CENTRE DE TRI ET DE VALORISATION DE MONTE

MEMOIRE EN REPONSE A L'AVIS DE LA MRAE

Un accusé de réception a été remis le 16 juillet 2024 lors du dépôt du DDAE. L'autorité environnementale a été saisie, la Mission Régionale d'Autorité Environnementale Corse (MRAe) a émis son **avis N°2024CORSE/PC08 le 6 août 2024** (voir Annexe 1).

Figure 2 : Extrait Carte N°9 _ ESA du PADDUC

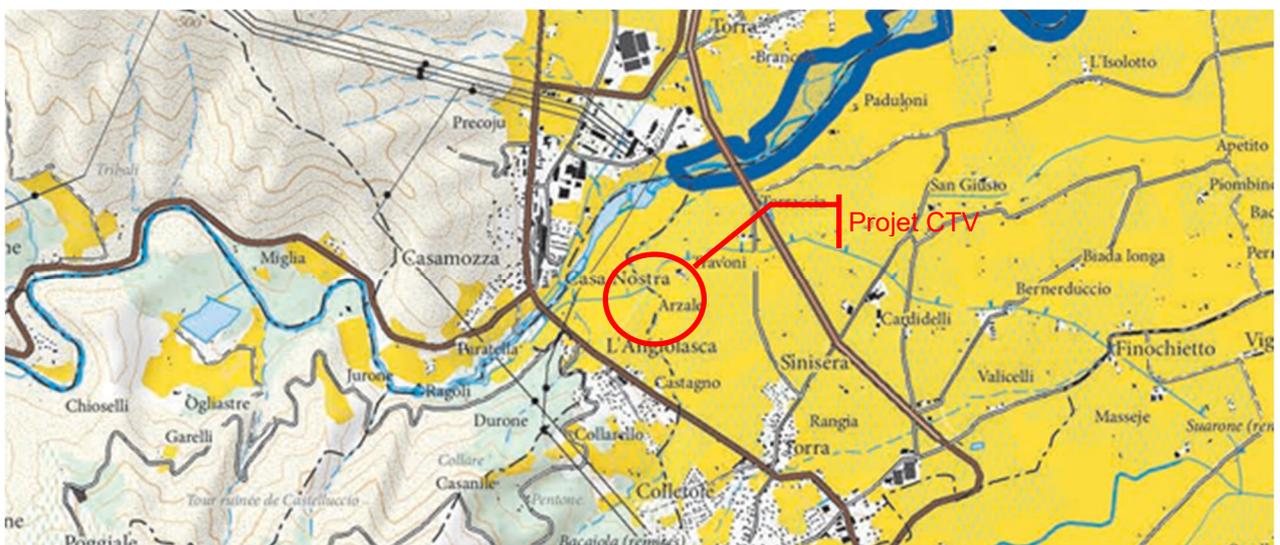
[MRAe-02] La MRAe recommande d'apporter une justification de la compatibilité du projet avec les documents de planification actuellement opposables et notamment : la possibilité de s'implanter dans un espace stratégique agricole, au sens du PADDUC, et dans une zone naturelle, au sens de la carte communale actuellement en vigueur à Monte.

Dans le cadre de l'orientation stratégique N°14 du PADD, les espaces stratégiques agricoles (ESA) à forte potentialité ont été définis et sont représentés sur la carte 9, établie à l'échelle 1/50 000ème.

La parcelle 0A770 sur la commune de Monte dédiée au projet est classée en ESA.

A ce titre, les ESA sont régis par un principe général d'inconstructibilité. Dans ces espaces, peuvent être autorisés :

- **Les constructions et installations nécessaires à des équipements collectifs ou à des services publics, y compris les Installations de Stockage de Déchets Non Dangereux,** conformément à la réglementation en vigueur et à la triple condition :
 1. Qu'elles ne soient pas incompatibles avec l'exercice d'une exploitation agricole ou pastorale,
 2. Qu'elles ne portent pas atteinte à la sauvegarde des espaces naturels et des paysages,
 3. Sous réserve de justifier qu'aucun autre emplacement ou aucune autre solution technique n'est envisageable à un coût économique ou environnemental acceptable.

Figure 4 : localisation du premier site de compensation (bordure verte)

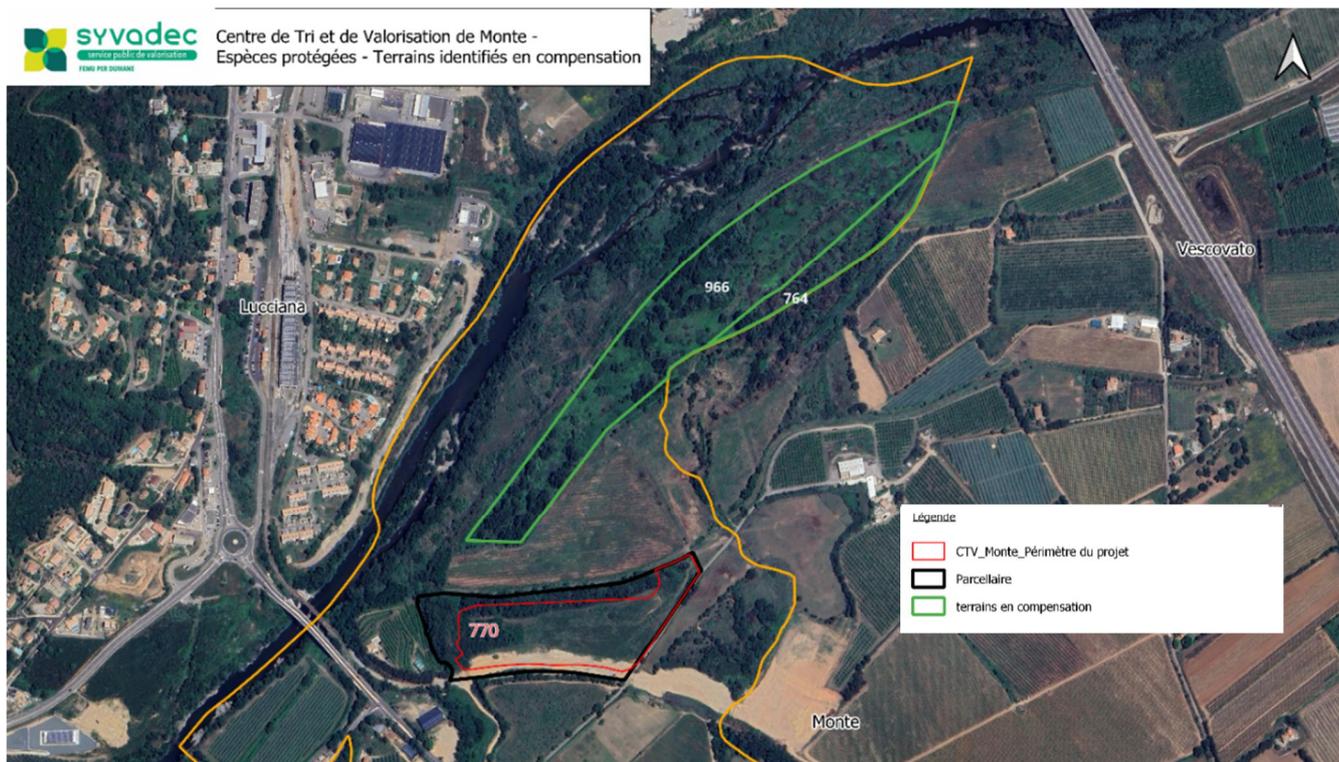
[MRAe-03] La MRAe recommande de renforcer les arguments de la stratégie compensatoire proposée, par la consolidation de l'analyse de l'état initial des terrains retenus, une définition plus précise des objectifs de gestion et du plan d'actions, afin de garantir l'absence de perte nette de biodiversité.

- Le premier site est sur la même zone de fonctionnalité écologique et couvre une superficie de près de 10, 60 ha avec un ratio de près de 4 par rapport aux impacts ; le site proposé démontre une proportionnalité de la compensation.

Figure 9 : Projet de réaménagement de la route communale de Travoni

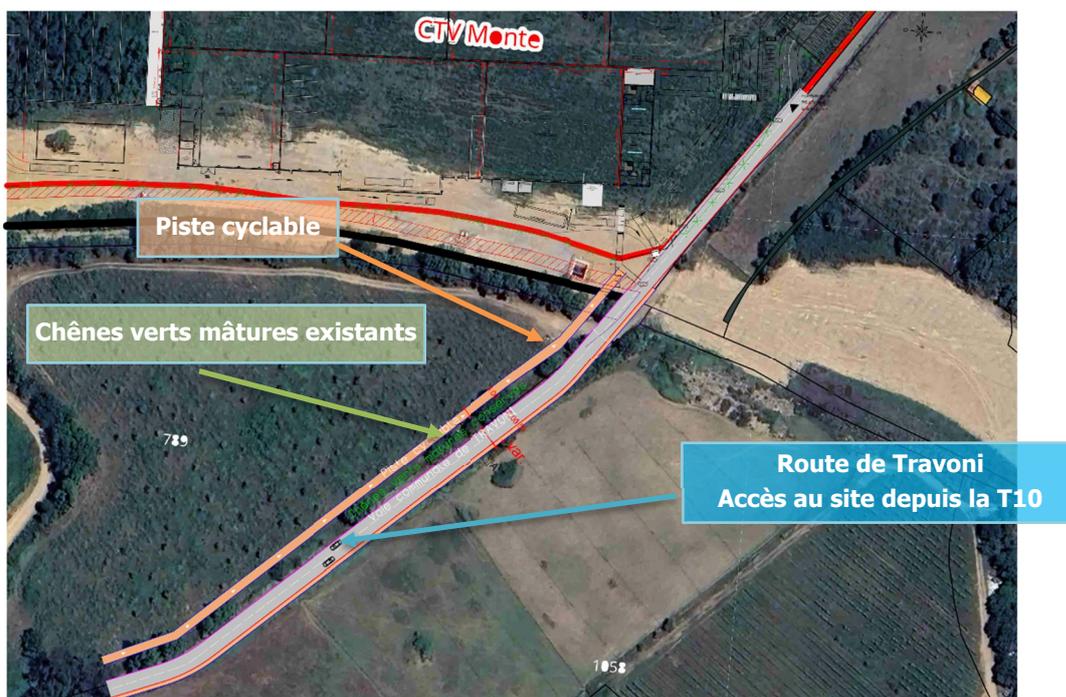
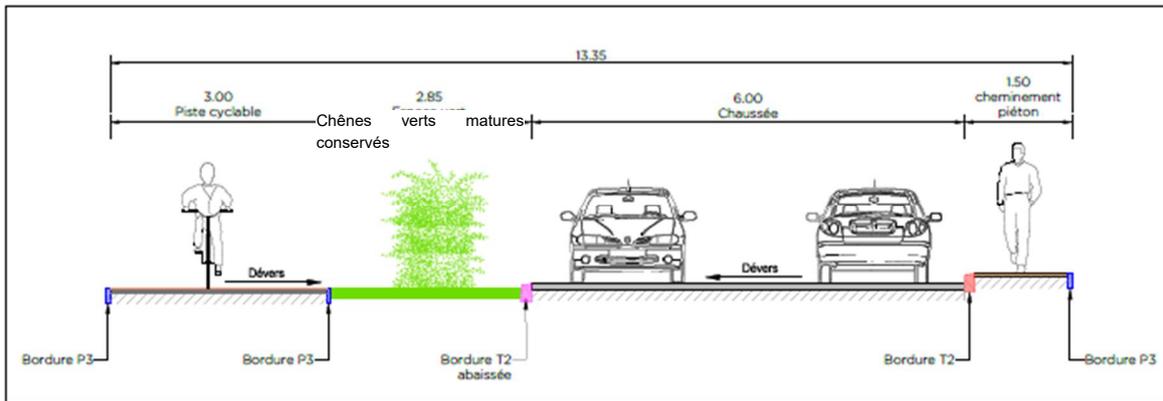
[MRAe-06] En lien avec l'implantation du projet, un élargissement de la voirie communale est nécessaire pour permettre la circulation des poids-lourds en double sens. Cet élargissement est intégré dans la description du projet, mais les incidences liées à cet élargissement ne sont pas prises en compte dans l'étude d'impact.

Le projet communal prévoit l'élargissement de la voie de 2 m en moyenne et son revêtement sur une longueur de 340m, ainsi que la création d'une piste cyclable à l'ouest. Afin de conserver les chênes verts en bordure ouest, la piste cyclable sera réalisée à l'ouest, sur la parcelle 789.

Le projet ne prévoit pas le réaménagement de l'intersection entre la RT 10 et la route de TRAVONI.

Figure 9: projet de réaménagement de la route communale de Travoni. Source : étude d'impact.

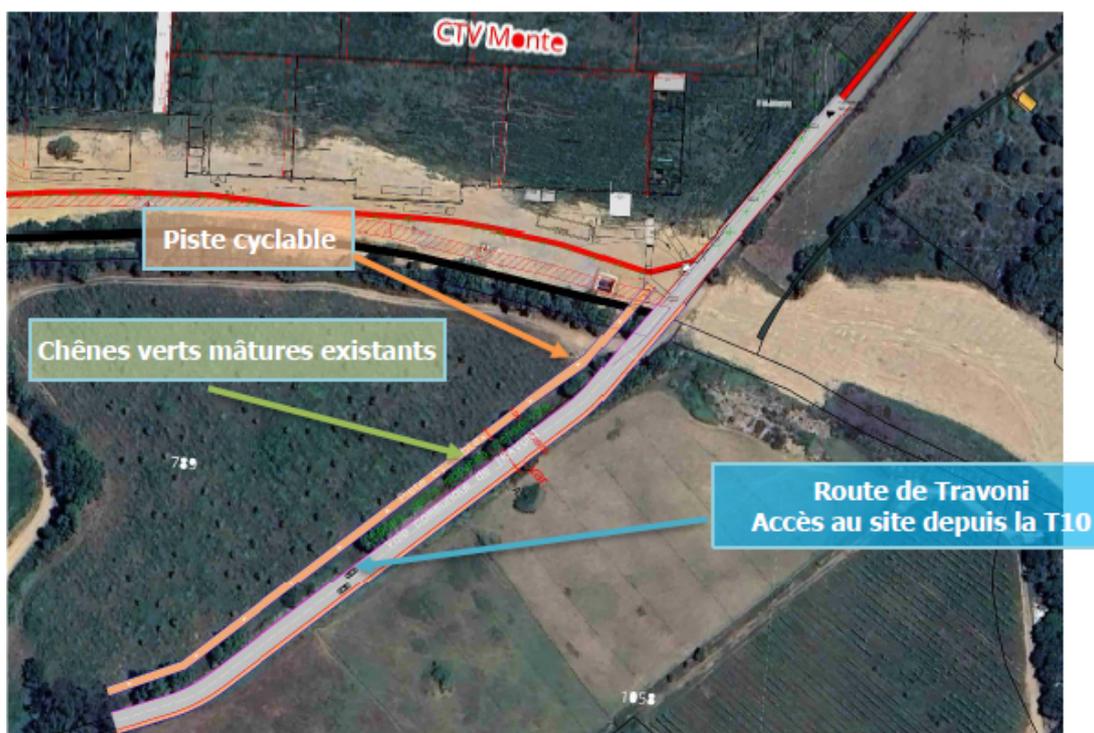
Des incohérences sont présentes dans l'étude d'impact en ce qui concerne le phasage du recalibrage de la route communale. Cette opération est parfois annoncée au début des travaux (voir page 153-154 de l'EI), parfois à la fin (voir page 29 de l'EI).
